Aménagement de la ZAC Valliguières

Dossier de déclaration établi au titre de l'imperméabilisation des surfaces et de la gestion des eaux de ruissellement pluviales en application de l'article L. 214-1 du code de l'Environnement

Analyse critique du dossier de déclaration

Juin 2021

Situation géomorphologique du projet de délimitation du bassin versant hydrologique amont (Ressource cartographique : GEOPORTAIL - Echelle : 1/6000')

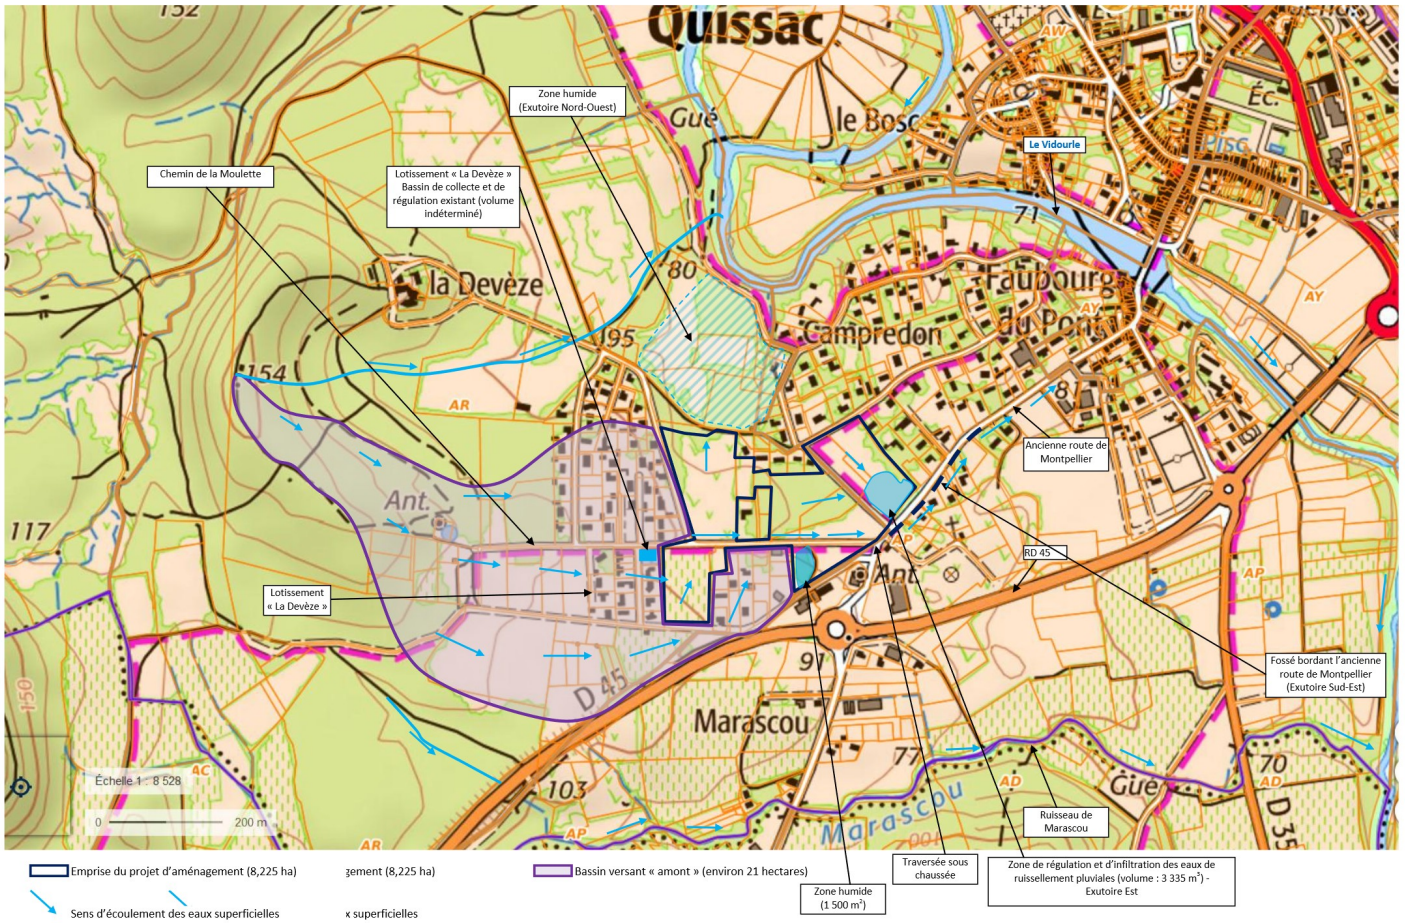
Cet ouvrage, dont les caractéristiques ne sont pas précisées par le dossier de déclaration, **assure la collecte et la régulation des eaux de ruissellement pluviales provenant de la partie Sud de l'actuel lotissement de la Deveze**.

L'examen de la topographie naturelle à partir des supports disponibles sur le site GEOPORTAIL démontre que le bassin versant hydrologique amont, susceptible d'être intercepté par le projet, se développe sur une superficie **de l'ordre de 21 hectares**.

Il convient de relever que la limite Sud de ce bassin versant d'alimentation se trouve sensiblement délimitée par le passage en remblai de la RD 45.
